**ACTA Nº 11/23**

**COMISIÓN PROVINCIAL DE PATRIMONIO HISTÓRICO**

1º- ANDUJAR. Expediente 254/23. ESTUDIO DE DETALLE PARA LA ORDENACIÓN VOLUMETRICA Y AJUSTES DE ALIENACION DE PARCELAS DE CASAS DE COFRADIAS TRADICIONALES. Interesado: AYUNTAMIENTO DE ANDUJAR. AREA DE URBANISMO.

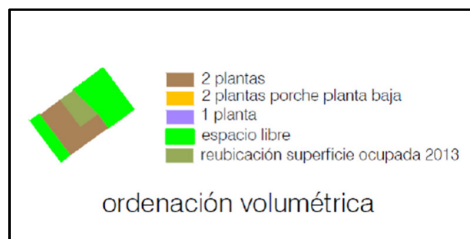
**OBSERVACIONES:**

- Se alteran/eliminan zonas L y se construye, aún estando actualmente libres. Implica modificación del plano del PGOU: Calificación del suelo y Regulación de la edificación.
- Se establece una alineación trasera nueva al eliminar parte del espacio libre L.
- Disminuye los metros cuadrados edificados, que sin tener en cuenta la reordenación de los mismos, implica una demolición parcial/completa de la edificación (IP nº 12).

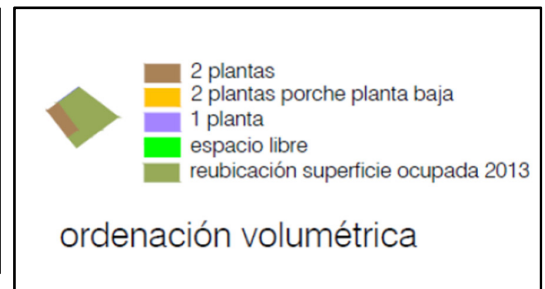
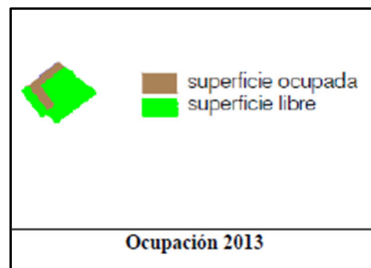
**OBSERVACIONES:**

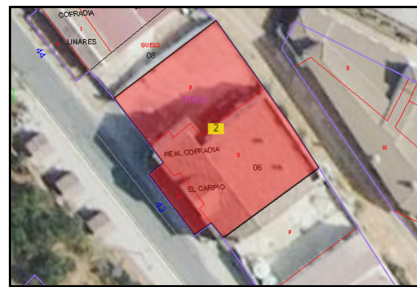
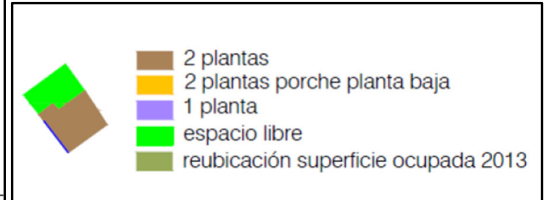
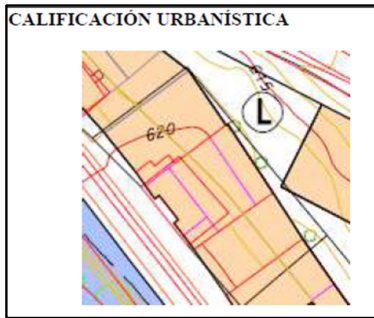
**OBSERVACIONES:**

- Esta casa de cofradía **no** está grafiada en la planimetría de la declaración de BIC como “Antigua Casa de Cofradías”. La conforman dos parcelas catastrales, de las cuales, una está siendo objeto de expediente de infracción urbanística por haberse realizado sin licencia municipal su ocupación. La otra está libre de edificaciones.
- La propuesta de calificar las zonas libres L, que son de uso privado no edificables, entra en **colisión** con la propuesta de la ordenación volumétrica ya que **NO** hay espacios libres localizados, mientras que en 2013 predominaban sobre lo construido. Sería necesario un estudio mas detallado (ED) de esta parcela para concretar las determinaciones urbanísticas pretendidas y organizar los volúmenes.

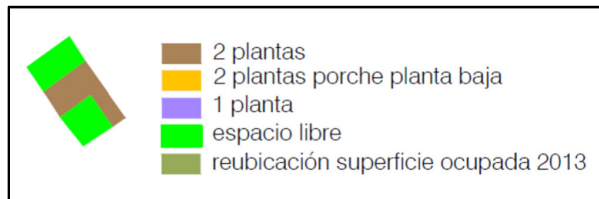
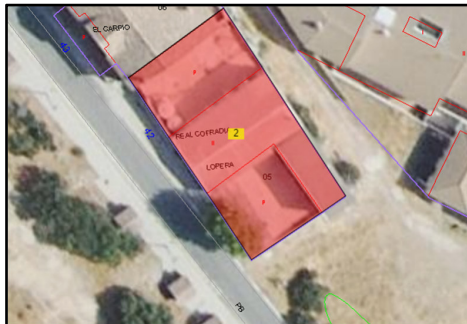
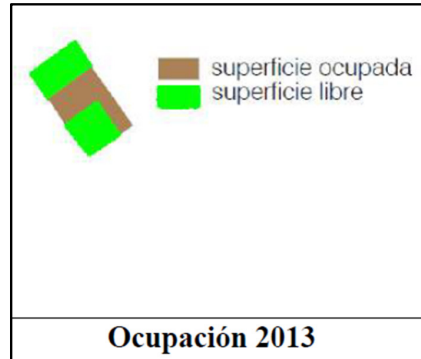
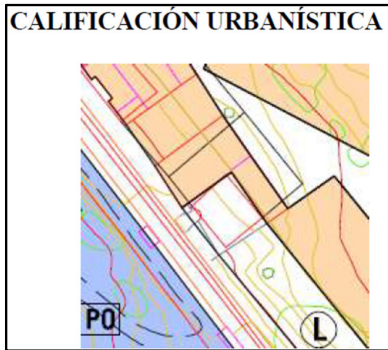
#### OBSERVACIONES:

- Esta casa de cofradía **no** está grafiada en la planimetría de la declaración de BIC como “Antigua Casa de Cofradías”.
- Está recientemente rehabilitada y no tiene construcciones auxiliares. La info de la ficha, ocupación 2013, no se entiende con la leyenda que acompaña al no coincidir las tramas. La ordenación volumétrica no se comprende con esa línea de una altura que no corresponde con el estado actual. No se entiende la inclusión de esta casa en el ED
- La propuesta de calificar las zonas libres L, que son de uso privado no edificables, supone modificar el plano del PGOU de Calificación del suelo y Regulación de la edificación.

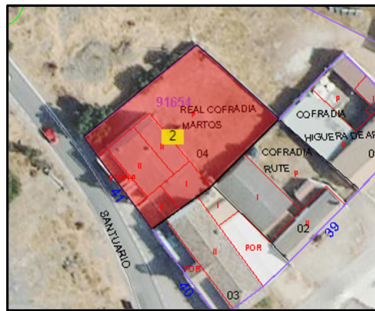
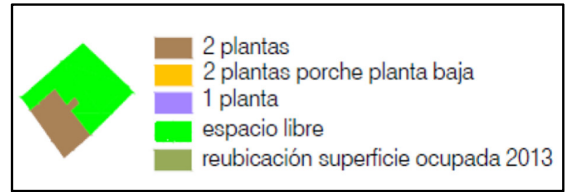
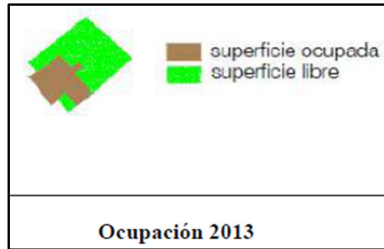
- Esta casa de cofradía no está grafiada en la planimetría de la declaración de BIC como "Antigua Casa de Cofradías".
- Plantea la ampliación de una altura en el cuerpo perpendicular a fachada

- La propuesta de calificar las zonas libres L, que son de uso privado no edificables, supone modificar el plano del PGOU de Calificación del suelo y Regulación de la edificación, y están fuera de su parcela las ya calificadas.

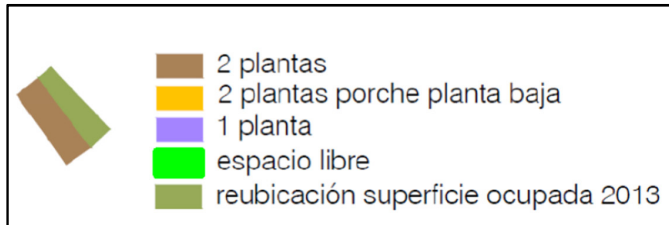
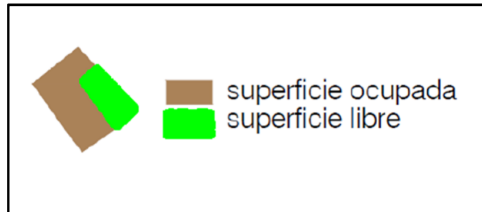
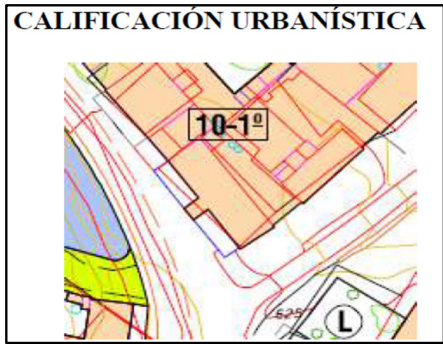
- la alineación del cuerpo derecho incluye el porche con uso público.???La representación de la ordenación volumétrica no está referenciada a nada. Hay que marcar la alineación de fachada. En cuanto al porche, se califica en el PGOU como viario público.
- el retranqueo es muy característico de estas casas como se aprecia en las fotos??
- Hay que marcar L en parcela y si se quieren ampliar estas superficies, modificar el plano de calificación.

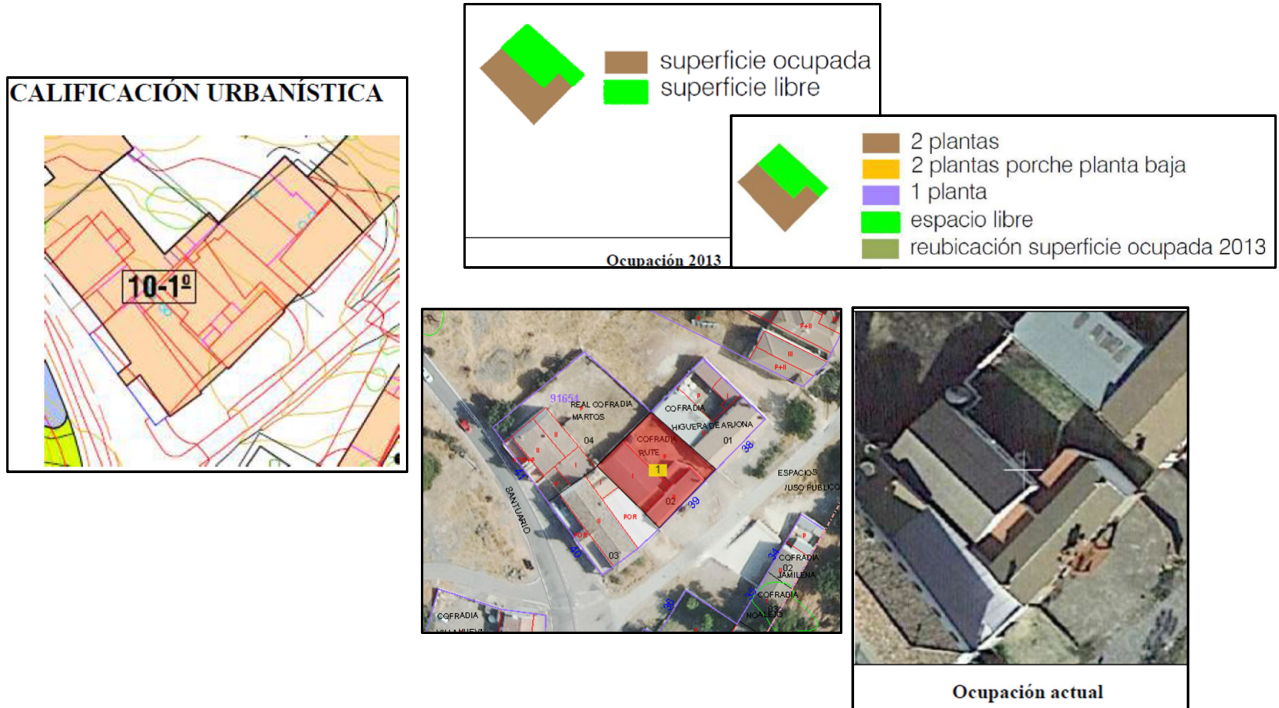
- El porche en PGOU es viario público y se mantiene.
- La reubicación de superficie actual en la ordenación volumétrica presentada, es incompatible con el espacio libre L del patio actual. Si el Ed es para ordenar la parcela, no se comprende muy bien.
- Se propone el reajuste de alineación delantera, sin definición precisa...
- Los ED definen las determinaciones que desarrollan con precisión y rigurosidad técnica, no hacen una síntesis.

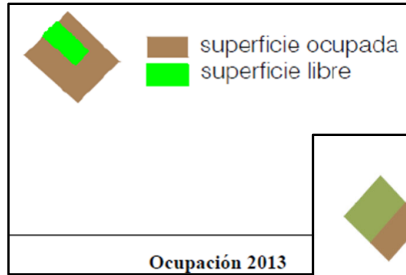
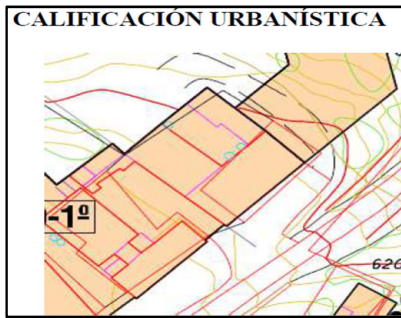
- La edificación corresponde con dos cuerpos diferenciados reflejados en Catastro, con 2 plantas a fachada, y 1 planta correspondiente a una edificación en la parte trasera. El resto de la parcela se destina a patio, con acceso directo desde la cuesta.
- El calificar el patio como L supone modificación del plano de Calificación del suelo y Regulación de la Edificación.

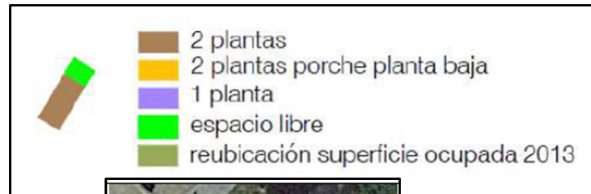
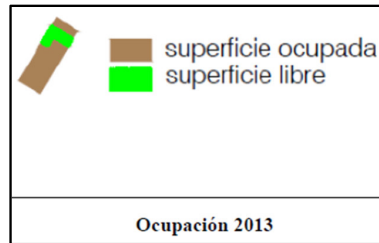
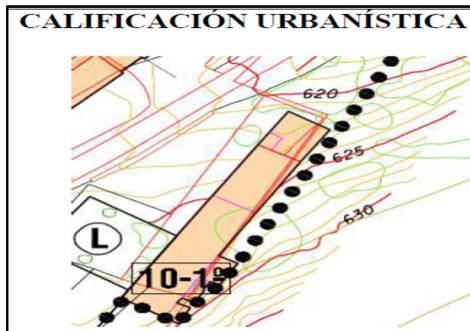
- No se entiende el esquema de la ordenación. Si se mantienen los dos cuerpos con dos plantas, porqué se reubica???? dónde detalla la localización de zonas libres? Y del cuerpo nuevo?

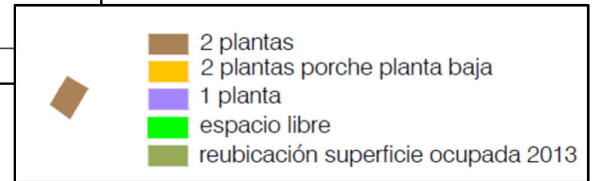
- Se reubica la edificación auxiliar ampliando el cuerpo ya construido. Se echa de menos una planimetría más precisa.
- En catastro no se recogen las edificaciones anexas

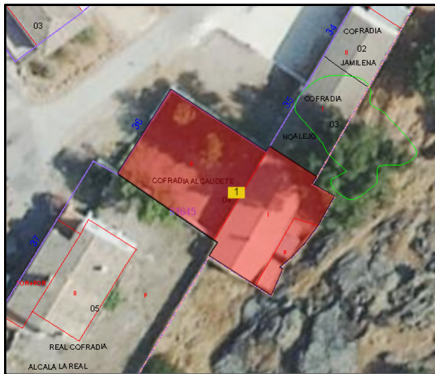
- La ordenación propuesta no precisa Estudio de Detalle.

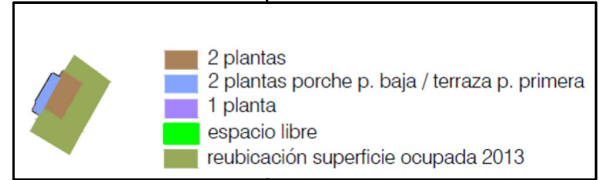
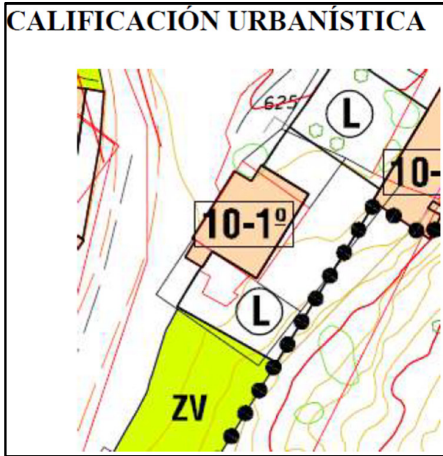
- Esta intervención es una de las que se encuadró en la modificación de alineaciones.

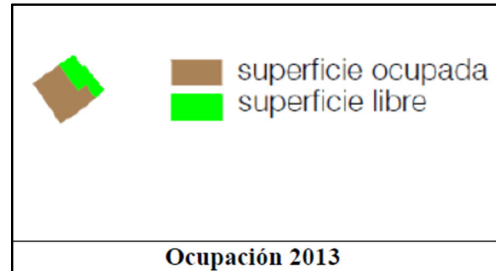
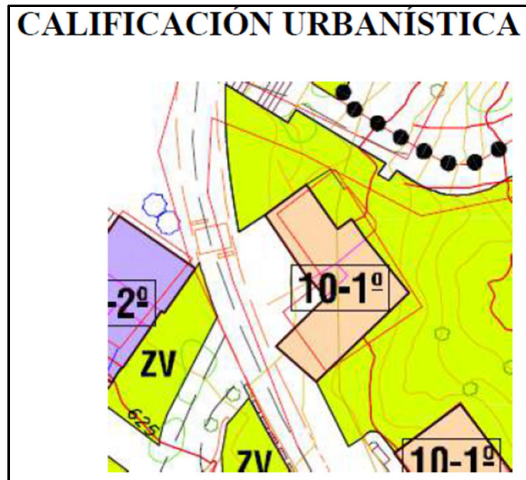
- En la ordenación propuesta desaparecen las zonas libres L. ?
- El estudio de superficies es poco riguroso...

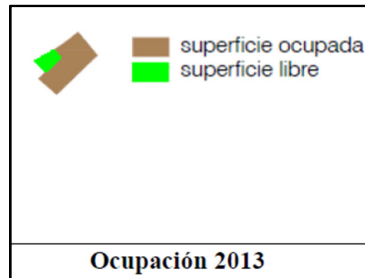
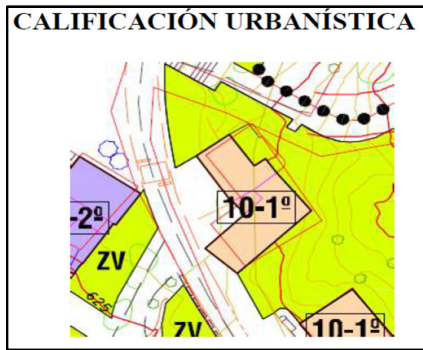
- En la ordenación propuesta desaparecen las zonas verdes traseras calificadas por el PGOU. [?]
- El estudio de superficies es poco riguroso...

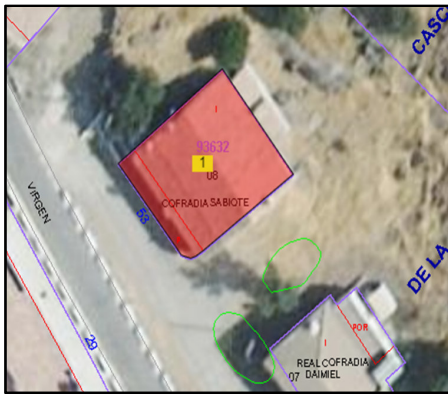
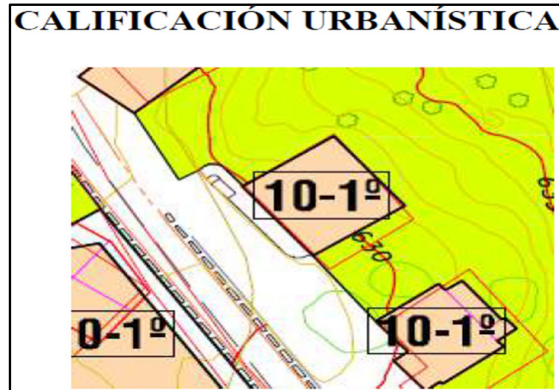
- En la ordenación propuesta desaparecen las zonas libres de la parcela correspondientes al patio delantero. A diferencia de Bailén, el espacio delantero pertenece a la parcela catastral y parece que en PGOU es viario. ❓

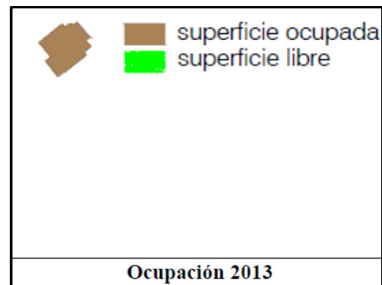
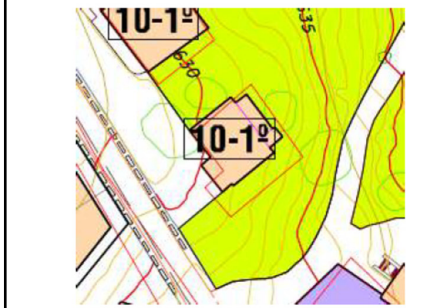
- Esta intervención es una de las que se encuadró en la modificación de alineaciones.
- La parte delantera de la edificación, no pertenece a la parcela, está considerada viario y hay construidas unas escaleras de acceso a la planta baja.

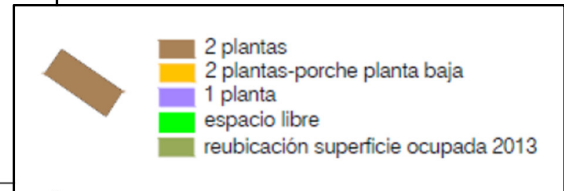
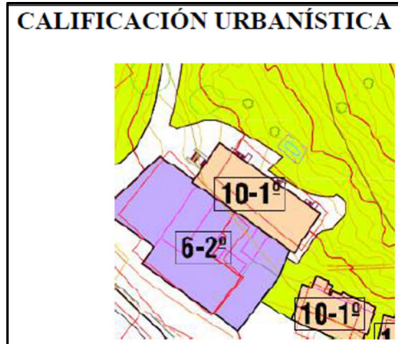
- En la ocupación de 2013 no se grafían las superficies libres, ni en la ordenación volumétrica se localizan los espacios libres .
- Ampliación por remonte sin mencionar cubiertas.
- Se deja construcción auxiliar en zona verde, fuera de ordenación?

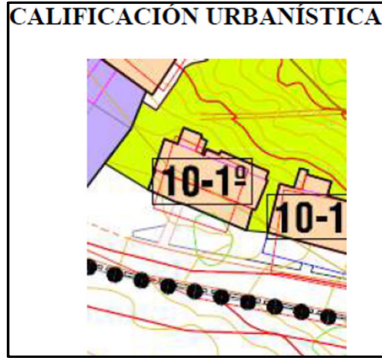
- Porqué se incluye esta parcela en el ED? No hay actuación alguna....

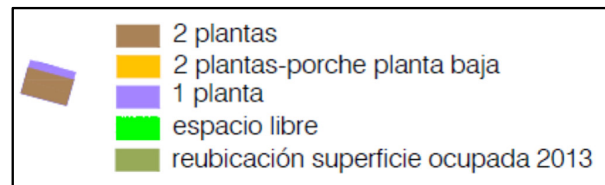
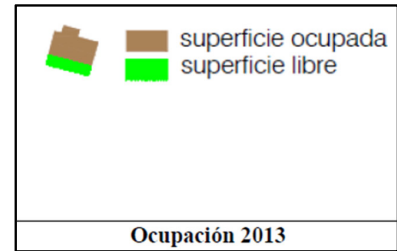
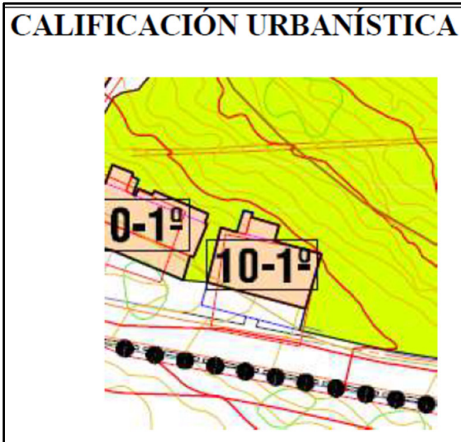
- En la volumetría de ordenación no aparece la zona delantera de la parcela que estaba como espacio libre en 2013. Se propone calificarla de espacio libre L. [?]
- Esta intervención es una de las que se encuadró en la modificación de alineaciones, con la solución unitaria del cuerpo de 2,5 m de ancho y una altura.
- Esta casa, en el 2012, contaba con una sola planta. Ya ha habido una intervención recientemente. [?]

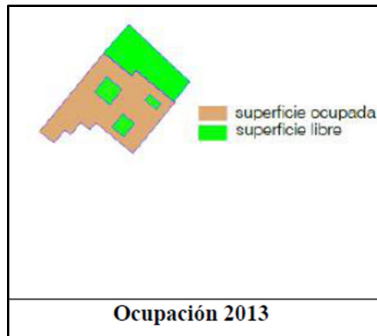
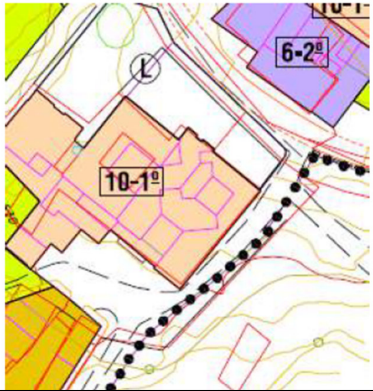
- En la volumetría de ordenación no aparece la zona delantera de la parcela que estaba como espacio libre en 2013. Está calificada de espacio viario en PGOU, por tanto fuera de ordenación. 🤔
- Esta intervención es una de las que se encuadró en la modificación de alineaciones, con la solución unitaria del cuerpo de 2,5 m de fondo y una altura.

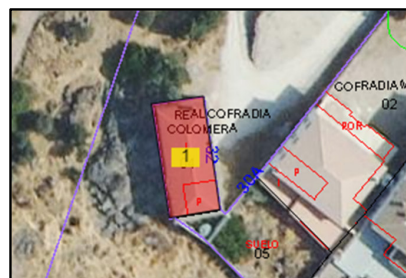
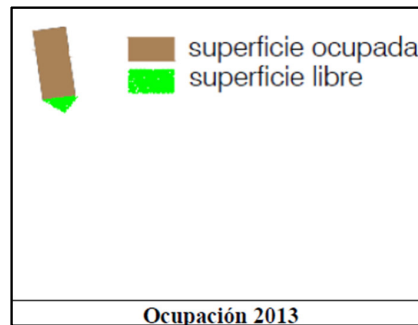
- Esta Casa Cofradía ya presentó el día 5 de abril de 2017 (Expte CPPH 167/17) un Estudio de Detalle en el que se elevaba una planta y justificaba la intervención de manera exhaustiva y motivada. Como se establece en dicho documento: *“Los criterios que justifican las soluciones adoptadas parten de la necesidad de dar una solución al volumen final del edificio, en referencia a mantener una estética*

- La propuesta de este Ed entra en colisión con lo aprobado previamente, ya que se está planteando una elevación por remonte de los cuerpos de una planta, lo que lleva consigo un adosado a la edificación contigua, y el redactor ya decía:”... **La necesidad de la construcción de la planta primera también sería posible, urbanísticamente hablando, situándola adosada a la medianera izquierda (Casa Cofradía de Andújar), consiguiendo superficie construida suficiente para cumplir con las necesidades planteadas, pero ésta solución no se ha analizado ya que produciría una propuesta volumétrica totalmente rechazable por su gran escalonamiento, desplazamientos de ejes de composición, incumpliendo los objetivos principales establecidos en las condiciones estéticas del entorno del Santuario de la Virgen de la Cabeza en el PGOU.**”

- De todas formas, en esta ficha se pone de manifiesto algunas de las observaciones generales que más adelante se van a enumerar: cartografía sin referenciar planimétricamente, falta de cotas, superficies...

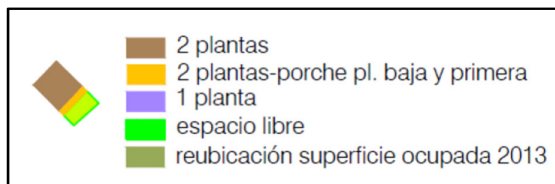
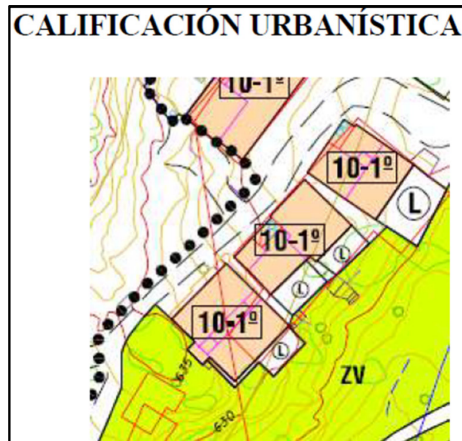
- Replica lo indicado en PGOU y las Instrucciones de la declaración de BIC sin aportar información alguna.
- El espacio libre L, está calificado así en la planimetría de calificación del suelo y regulación de la edificación del PGOU.

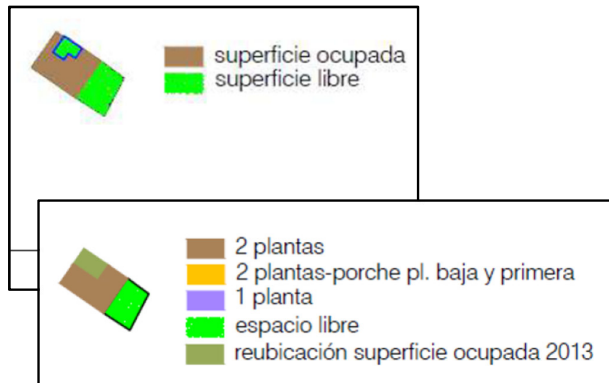
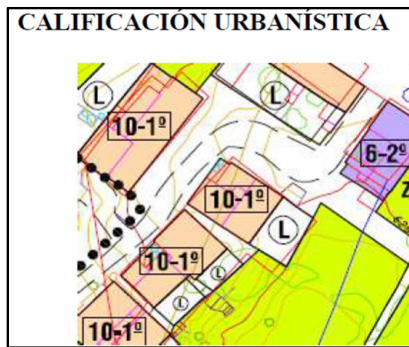
- Replica lo indicado en PGOU y las Instrucciones de la declaración de BIC sin aportar información alguna.
- El espacio libre L, está calificado así en la planimetría de calificación del suelo y regulación de la edificación del PGOU.
- La trama de espacio libre confunde por el uso de dos colores distintos en perímetro e interior.

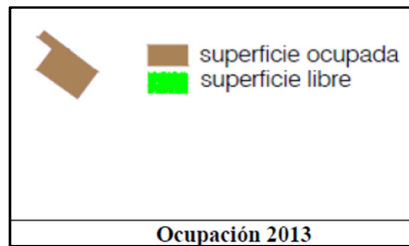
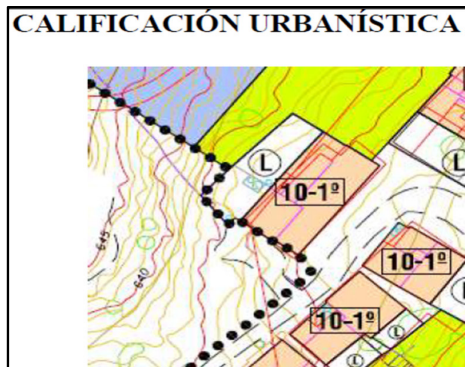
- Replica lo indicado en PGOU y las Instrucciones de la declaración de BIC sin aportar información alguna.
- El espacio libre L, está calificado así en la planimetría de calificación del suelo y regulación de la edificación del PGOU.
- La trama de espacio libre confunde por el uso de dos colores distintos en perímetro e interior.
- Si se demuele para reubicar en espacio patio, dónde queda el patio?

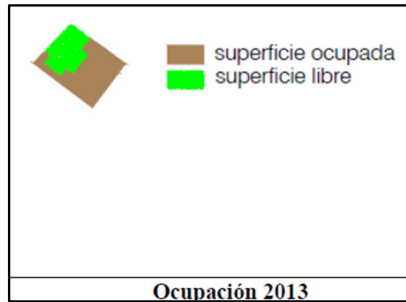
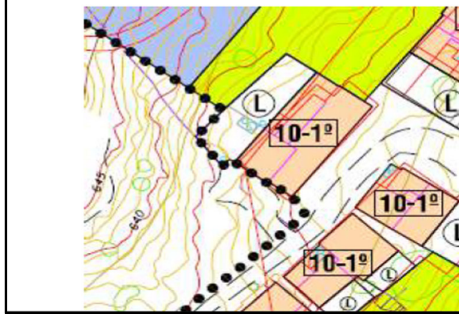
- Replica lo indicado en PGOU y las Instrucciones de la declaración de BIC sin aportar información alguna.
- El espacio libre L, está calificado así en la planimetría de calificación del suelo y regulación de la edificación del PGOU, y sigue igual, pero está **fuera** de la parcela. La construcción auxiliar también y en zona libre L
- La trama de espacio libre confunde por el uso de un color distinto al de la leyenda.
